Ergänzung Maßnahmenpaket 1 - Detail Flachdach

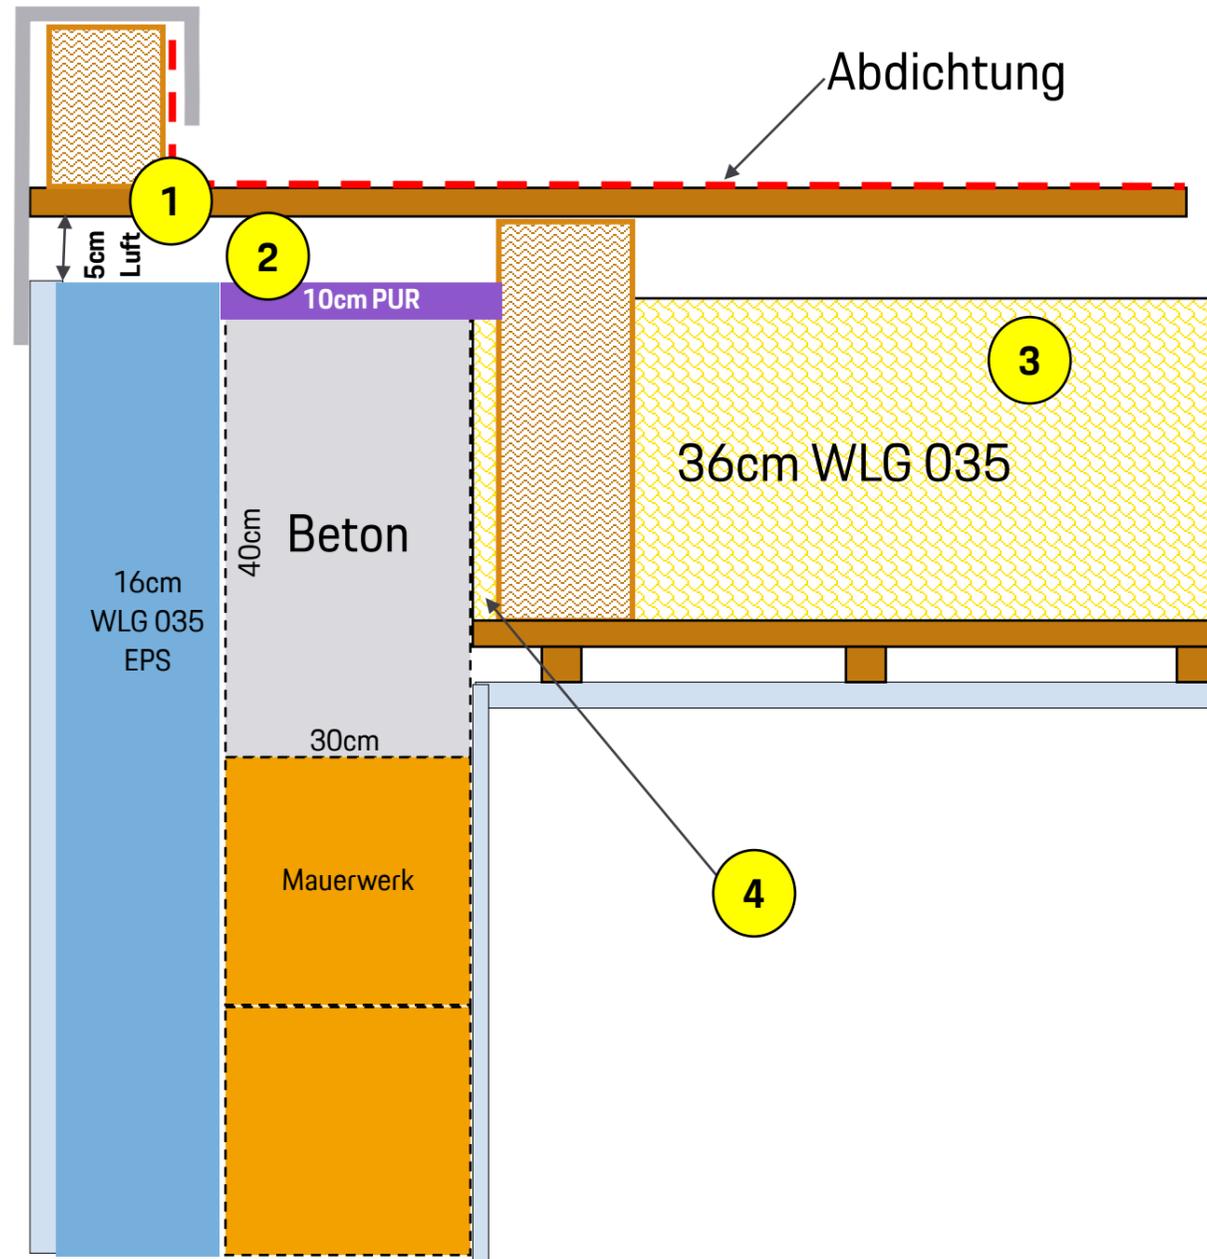
- 1** Mindestlüftungsquerschnitt für Dachneigungen $<5^\circ$ sind nach DIN4108-3 bis 10m Sparrenlänge $\geq 5\text{cm}$ eingehalten
- 2** Oberseite Ringanker mit 10cm PUR gedämmt, Detail Ringanker gilt dann nach DIN 4108 Beiblatt 2 als Wärmebrückenfrei.
Zusätzlich ist der Ringanker zu allen Seiten gegen die Außenluft gedämmt, sodass der Beton „warm“ ist. Da die Holzbalken energetisch nicht schlecht sind, verbleibt keine Wärmebrücke.
In Bereich des Ringankers wird die Dampfbremse verklebt (Premur), um einen luftdichten Anschluss zu gewährleisten.
- 3** Wärmedämmung 36cm WLG035 ist geplant.
- 4** Schmalere Spalt bis zur PUR Platte mit PUR Schaum ausschäumen
